# Gemeinde Heidenrod

## Einladung

## BEBAUUNGSPLAN UND FLÄCHENNUTZUNGSPLANÄNDERUNG AM GALGEN, 5. ÄNDERUNG

**Bebauungsplan Sondergebiet Ver- und Entsorgung AM GALGEN 5. Änderung**

Übersicht über die Lage der Einzeländerungen des Bebauungsplanes

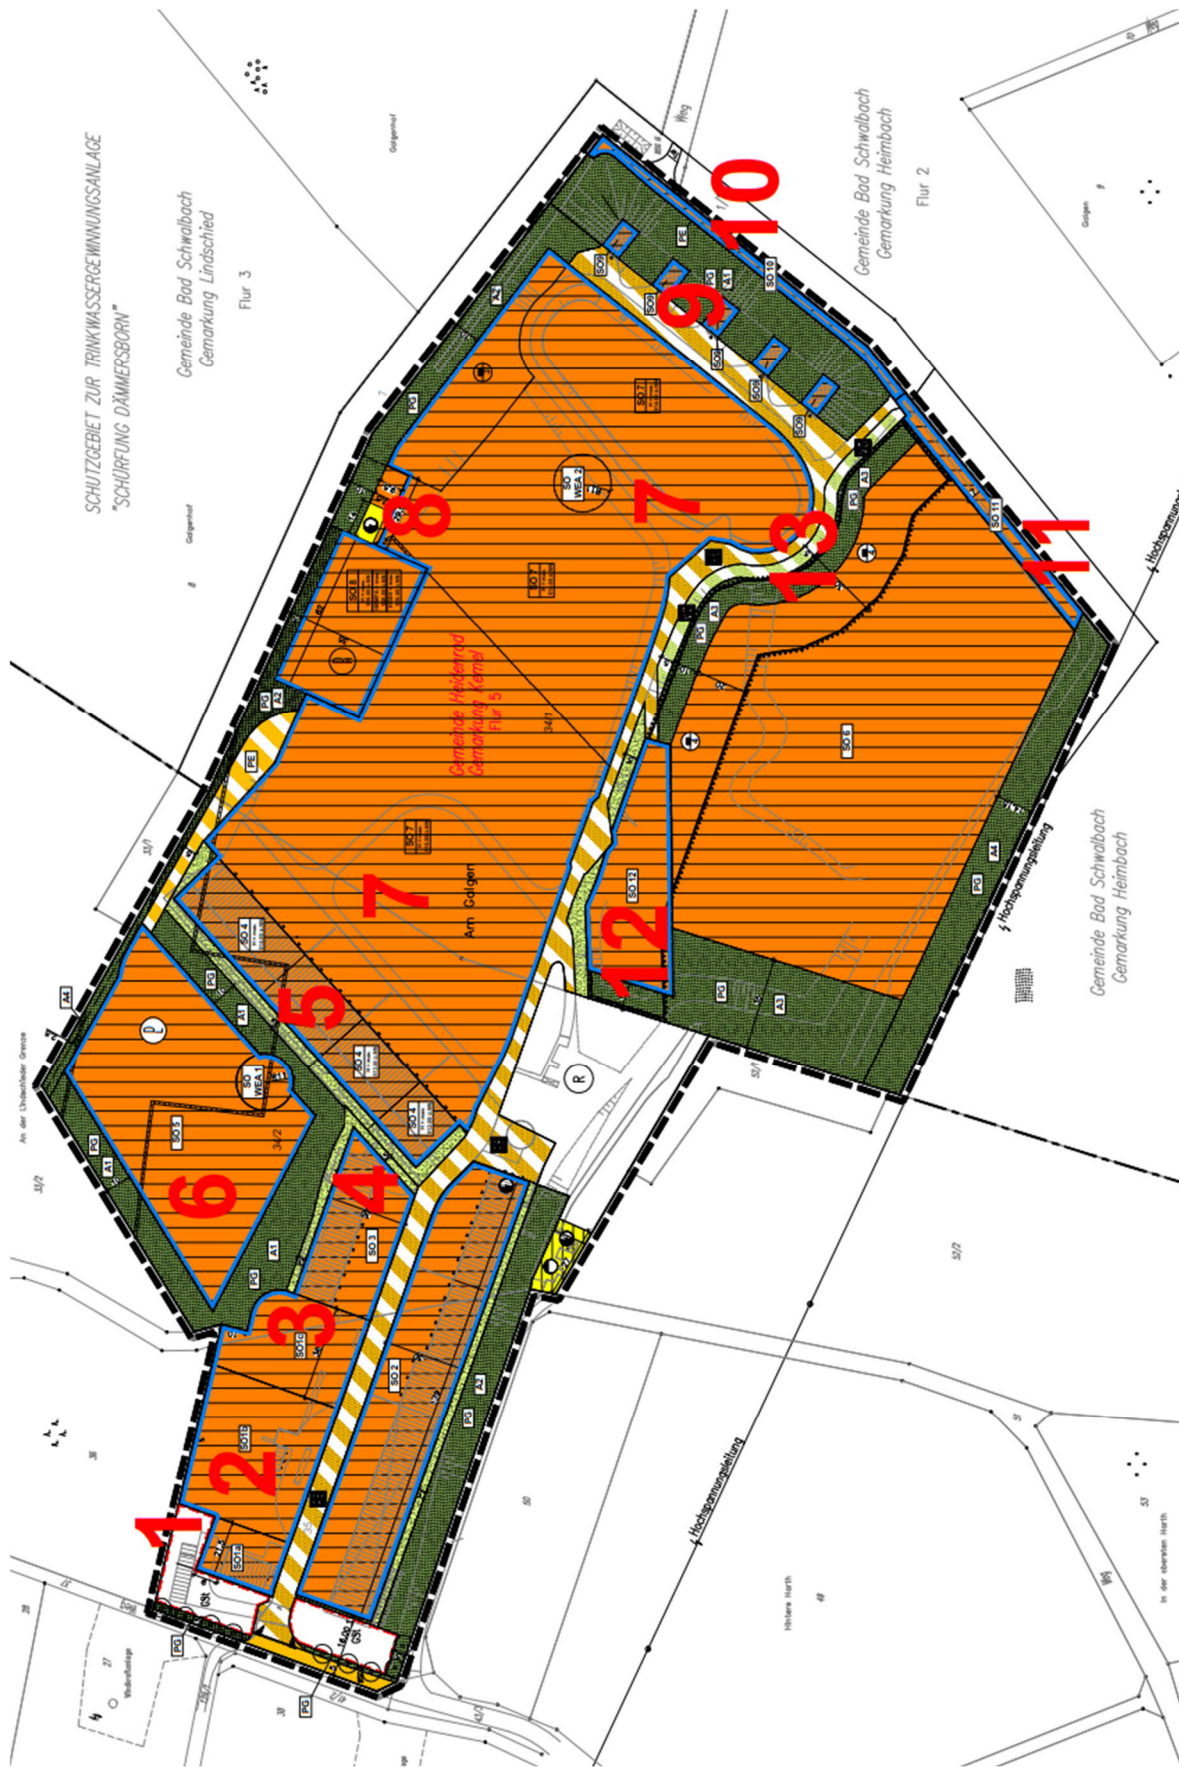
Die Nummern auf dem Plan Seite 6 passen nicht immer zu der Nummerierung im folgenden Text ab Seite 12 Beispiele: - die 6 im Plan ist im Text die Änderung Nr. 4 - die Änderung Nr. 6 im Text, müsste der 7 im Plan entsprechen - ... Hier fehlt die BE 14.2 „Containerstellfläche“	
Tabelle Synopse ab Seite 7	Lfd. Nr. 6:	Hier sollte in der letzten Spalte stehen: Die Anlage von Flächen zum <b>Abstellen von leeren</b> Containern“	Nicht das der Eindruck entsteht, dass hier eine Lagerung von Abfällen stattfindet.

Dass die Nummern im Plan auf Seite 6 bzw. in der Synopse ab Seite 7 nicht zu den Nummerierungen der Änderungen ab Seite 12 passen, hat den Hintergrund, dass in der Synopse auch die Änderungen aufgeführt sind, die sich nur auf die zeichnerischen Festsetzungen beziehen und nicht auf die textlichen Festsetzungen, während in der Aufzählung der Änderungen ab Seite 12 nur die Aspekte aufgeführt sind, bei welchen textliche Festsetzungen geändert wurden.

Die Containerstellfläche wird unter der Lfd. Nr. 6 ergänzt.
